febi 40308

Audi, VW, Seat und Škoda 1,6 TDI
und 2,0 TDI Motoren mit Common-
Rail-Einspritzsystem

Keilrippenriemensatz

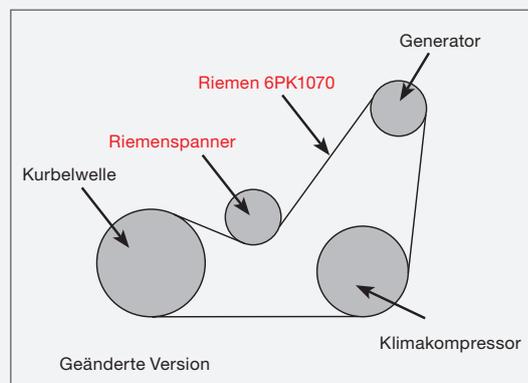
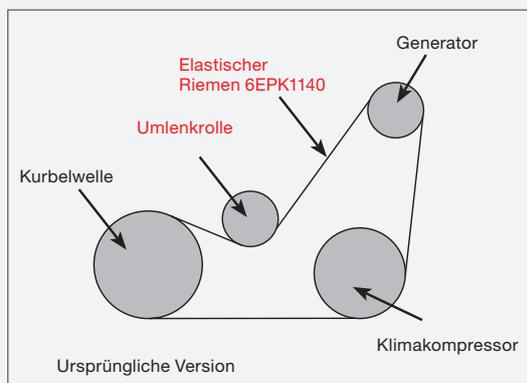
Der elastische Keilrippenriemen 6EPK1140 für die oben genannten Motoren wird nicht mehr verbaut und der neue Riemen 6PK1070 kann nicht direkt eingebaut werden.

Die ursprüngliche Version des Nebetriebs wurde über den elastischen Keilrippenriemen und die Umlenkrolle angetrieben (Bild 1). Um die Laufeigenschaften zu verbessern, haben die Fahrzeughersteller eine neue Konstruktion des Nebetriebs entwickelt.

Die geänderte Version hat statt eines elastischen Riemens und der Umlenkrolle einen neuen Keilrippenriemen und ein Spannelement im Einsatz (Bild 2). Aus diesem Grund bietet febi neben den einzeln erhältlichen Komponenten auch einen kompletten Keilrippenriemensatz (febi 40308), der neben dem neuen Riemen (febi 37533) und dem Riemenspanner (febi 45147) auch die Befestigungsschraube beinhaltet.
